COMMISSION ROYALE DES MONUMENTS ET DES SITES  
KONINKLIJKE COMMISSIE VOOR MONUMENTEN EN LANDSCHAPPEN

**N/Réf. :** BXL22957\_722\_PUN **BRUXELLES. Mont des Arts 6-18 Rue des Sols 3-11 (arch. Jules GHOBERT) (= Palais des Congrès - Palais de la Dynastie inscrit sur la liste de sauvegarde depuis le 28/04/2022 / Inventaire)**  
**Gest. :** AA/SD  
**V/Réf. :** 2043-0310/15/2023-498P] **PERMIS UNIQUE: Habiller des équipements techniques en toiture et placement de panneaux solaires - examen des compléments d'informations demandés en séance du 10/01/2024, reçu le 06/03/2024**  
**Corr DPC:** Stéphane DUQUESNE **Demande de BUP – DPC / BUP – DU du 22/12/2023**  
**NOVA :** 04/PFU/1922275  
**Corr DU:** Griet LECOMPTE  
Julien DOIGNIES

**Avis conforme de la CRMS suite à la demande de complément d'informations**

*Photomontage depuis le Mont des Arts. Proposition bardage beige rosé – janvier 2024 / source : dossier demandeur*

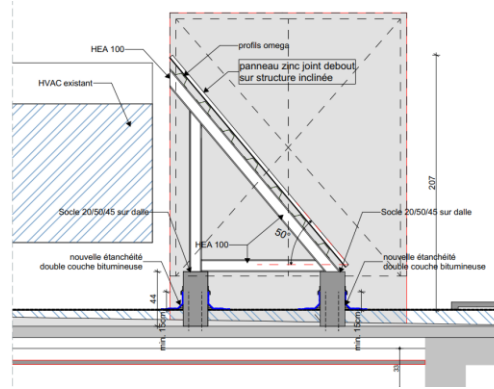
Souscrivant à une démarche permettant d'améliorer la situation actuelle particulièrement impactante et dévalorisante pour l'ensemble sauvegardé, la CRMS questionnait cependant la proposition de janvier 2024 qui prévoyait la réalisation d'un bardage métallique de teinte beige et demandait de fournir des compléments d'informations. Elle craignait que la tonalité beige proposée, introduise la lecture d'un nouvel étage au détriment de la lisibilité des volumétries et façades originelles. Mais aucun visuel ni détail ni mock-up ne permettait de réellement l'apprécier, ce qui a justifié la demande de compléments d'infos, lesquels ont introduit une autre proposition.

Dans ce contexte particulier de modification de la demande initiale, la Crms rend un avis défavorable sur la première proposition (documents analysés en séance du 10/01/2024) mais est, par contre, favorable à la variante proposée dans les documents complémentaires (compléments d'infos analysés en séance du 13/3/2024). Cette variante permettra de camoufler les installations avec sobriété et atténuation, sans créer la lecture d'un nouvel étage ni prolonger le registre des façades. La matérialité du zinc semble apporter la discrétion nécessaire. La solution du plan incliné est par ailleurs intéressante puisqu'elle permet d'atténuer le volume d'accorder le traitement à celui d'autres volumes présents autour du Mont des Arts. L'intervention est par ailleurs réversible. La CRMS souscrit également aux panneaux photovoltaïques.

Photomontage depuis le Mont des Arts. Proposition en zinc-compléments d'infos mars 2024 / source : dossier demandeur

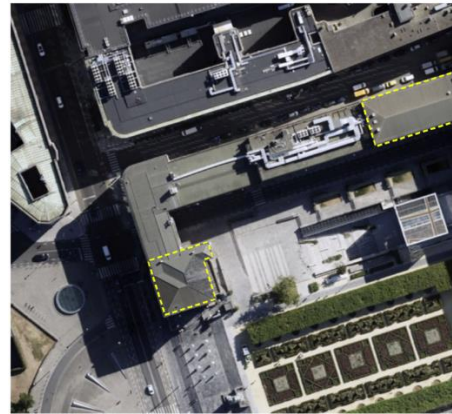
La CRMS rend donc un avis favorable à la variante qui figure dans les compléments d'infos mais recommande la réalisation d'un mock-up sur une travée, en concertation avec la DPC, pour tester in situ la matérialité (brillance, texture, détails ...) dans un souci de discrétion et de sobriété maximale. Elle demande aussi d'améliorer le raccord au droit des deux étages où elle suggère d'éviter les saillies (élévation sans débords) et de remplir, par le bardage, le creux qui subsiste dans le « L » qui liaisonne les deux niveaux. Elle souscrit par ailleurs au placement des panneaux solaires, dont la visibilité sera atténuée au maximum par l'implantation en partie centrale. Le choix du modèle de panneau devra concourir à cela également.
